GOVERNO DO DISTRITO FEDERAL
INSTITUTO DO MEIO AMBIENTE E DOS RECURSOS HÍDRICOS DO DISTRITO FEDERAL
 Gerência de Licenciamento de Obras de Infraestrutura
 Núcleo de Licenciamento de Saneamento Básico

Parecer Técnico - Esgotamento - AA SEI-GDF n.º 2/2018 - IBRAM/SULAM/COINF/GELOI/NUSAB

PROCESSO Nº	00391-00024457/2017-73
TIPO DE LICENÇA	Autorização Ambiental
TIPO DE ATIVIDADE	Unidade de Coleta e Transporte de Esgoto < 200 l/s - Remanejamento de Interceptor de Esgotos
INTERESSADO	CAESB
CPF ou CNPJ	00.082.024/0001-37
SITUAÇÃO DA ATIVIDADE	Implantada
LICENÇA ANTERIOR	LO 49/2015 (Sistema de coleta e transporte da ETE Melchior)
ATIVIDADE EMBARGADA/INTERDITADA	Não
ASSUNTO	Requerimento de Autorização Ambiental para o Remanejamento de Interceptor de Esgotos em Taguatinga, Região Administrativa RA-III do Distrito Federal, feito por meio da Carta n.º. 034/2016- PRH/PR/CAESB, de 03/02/2016.
COMPENSAÇÃO AMBIENTAL	Não
COMPENSAÇÃO FLORESTAL	Sim

2.1. Descrição da atividade: Remanejamento de Interceptor de Esgotos em Taguatinga

Figura 3: Mapa do caminhamento do Interceptor projetado (materiais e diâmetros das tubulações). Fonte CAESB

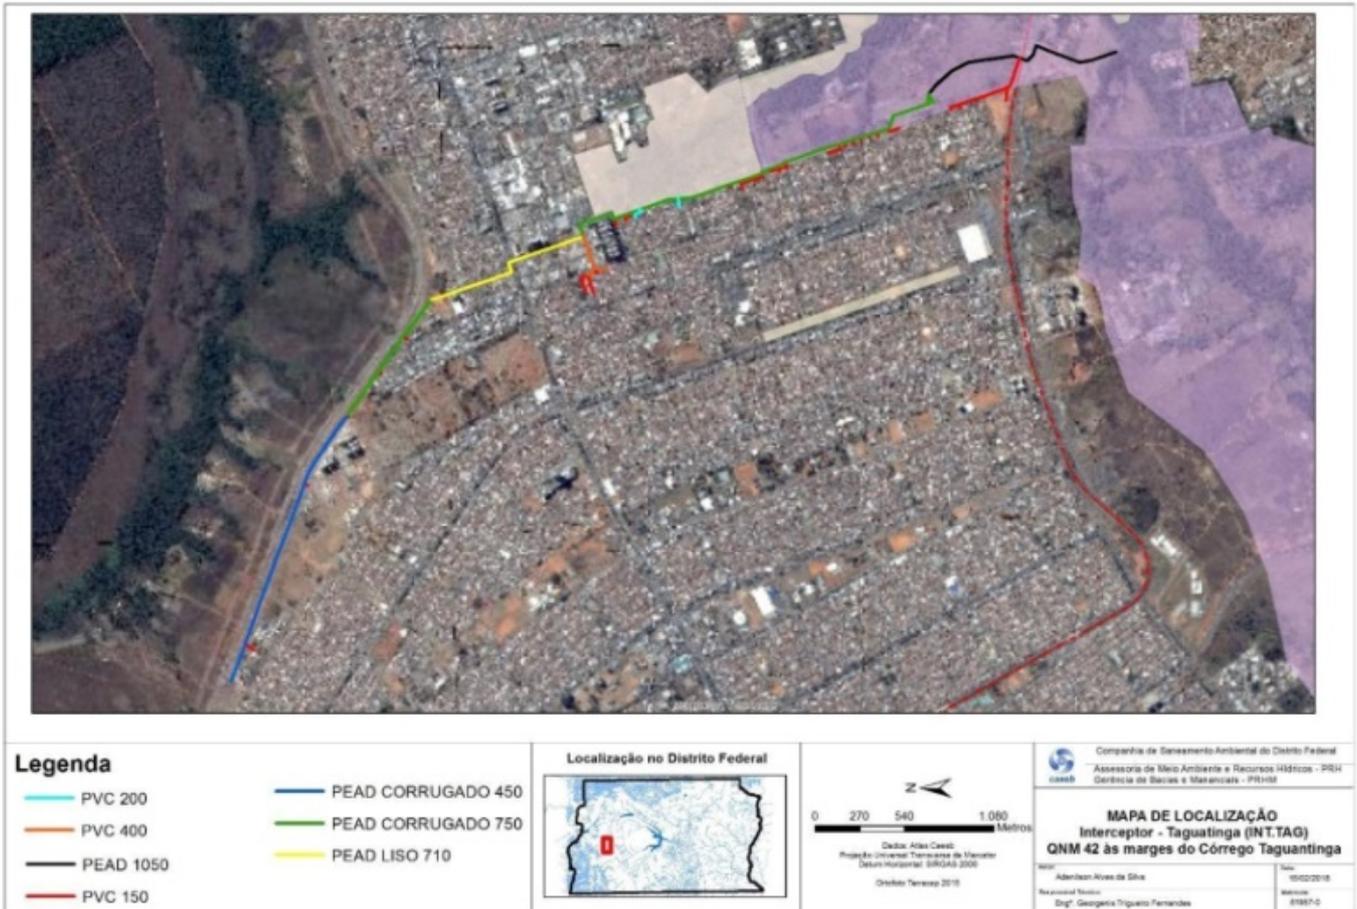
Quanto ao interceptor projetado, seu caminhamento seguirá por área urbana consolidada desde a QNM 42 até a QI 24. A partir da QNL 10 até a QNL 02 o interceptor interfere exclusivamente na ARIE JK, porém em área bastante alterada. Nas proximidades da QNL 04, visando evitar a implantação do interceptor em grandes profundidades, o que dificulta manutenções preventivas e corretivas, buscou-se cotas de terreno menores para o remanejamento da estrutura, e devido interferência do interceptor com o túnel do metrô, margeando a avenida Elmo Serejo. O projeto não prevê intervenções no interior da área do parque do Cortado. Em alguns trechos será utilizado o método não destrutivo - MND, devido às interferências com quadras residenciais e com a Avenida Elmo Serejo. Para o remanejamento da rede serão utilizados diferentes materiais e diâmetros das tubulações, conforme apresentado a seguir:

- Tubulações de PVC - 200 mm;
- Tubulações de PVC – 400 mm;
- Tubulações de PVC - 150 mm;
- Tubulações de PEAD - 1050 mm;
- Tubulações de PEAD CORRUGADO - 450 mm;
- Tubulações de PEAD CORRUGADO - 750 mm; e
- Tubulações de PEAD LISO - 710 mm.
